NEU - NEW
TÜRDICHTUNG - DOOR SEAL
PORSCHE 911 - 912
COUPE - TARGA
1965 - 1973
PERFEKTE ORIGINALE PASSFORM
PERFECT FIT

Rundschreiben der Kundendienstabteilung

Betr.: Reparatur - Türabdichtungsgerinne

Fahrzeug Typ: 911 und 912
 Einsatzdatum: 20.4.1965

Anlage = Rundschreiben der Kundendienstabteilung Nr. P 55/65 Island

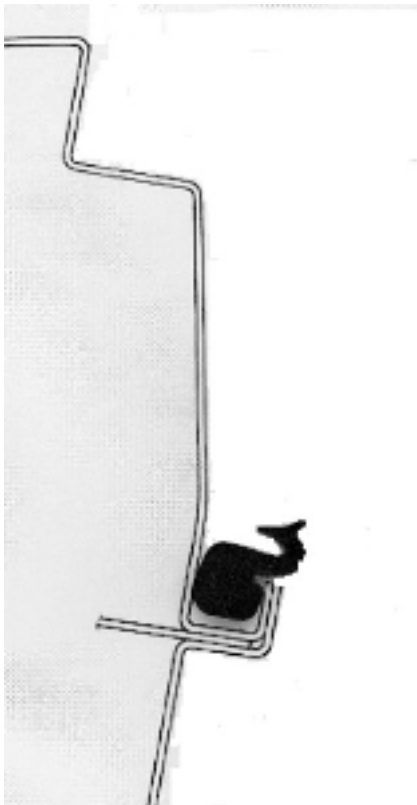
Als oben genannten Ersatzgerinne werden in die Fahrzeuge Typ 911 und 912 Türabdichtungsgerinne mit Lippenprofil, Ersatzteil-Nr. rechts und links 901.531.093.22 statt den bisher eingebauten Türabdichtungsgerinnen mit Schlauchprofil serienmäßig eingebaut.

Da diese beiden Profiltypen einen unterschiedlichen Abstand zwischen Türflanz und Türrohrrand haben würden, ist bei einer eventuellen Austausch, der oben genannten Türabdichtungsgerinnen zu beachten, daß der jeweils entsprechende Türabdichtungsgerinne verwendet wird.

Reparatur - Türabdichtungsgerinnen für einen eventuellen Austausch der notwendig eingetragenen Türabdichtungsgerinnen			
Bedeutung	Re. 901.531.094.22 lfd nicht mehr ge- liefert 11. 901.531.093.22 abdrückungsgerinnen Ersatzteil-Nr. 999.911.077.50 Ersatzteil-Nr. 999.911.077.50 Ersatzteil-Nr.	Re. 901.531.094.22 lfd nicht mehr ge- liefert 11. 901.531.093.22 abdrückungsgerinnen Ersatzteil-Nr. 999.911.077.50 Ersatzteil-Nr. 999.911.077.50 Ersatzteil-Nr.	Schlauchprofil (bis 19.4.65 eingebaute)
	Ersatzteil-Nr.	Ersatzteil-Nr.	Schlauchprofil (bis 19.4.65 eingebaute)
	Re. 901.531.094.22 lfd nicht mehr ge- liefert 11. 901.531.093.22 abdrückungsgerinnen Ersatzteil-Nr. 999.911.077.50 Ersatzteil-Nr. 999.911.077.50 Ersatzteil-Nr.	Re. 901.531.094.22 lfd nicht mehr ge- liefert 11. 901.531.093.22 abdrückungsgerinnen Ersatzteil-Nr. 999.911.077.50 Ersatzteil-Nr. 999.911.077.50 Ersatzteil-Nr.	Lappenprofil (ab 20.4.1965 eingebaute)
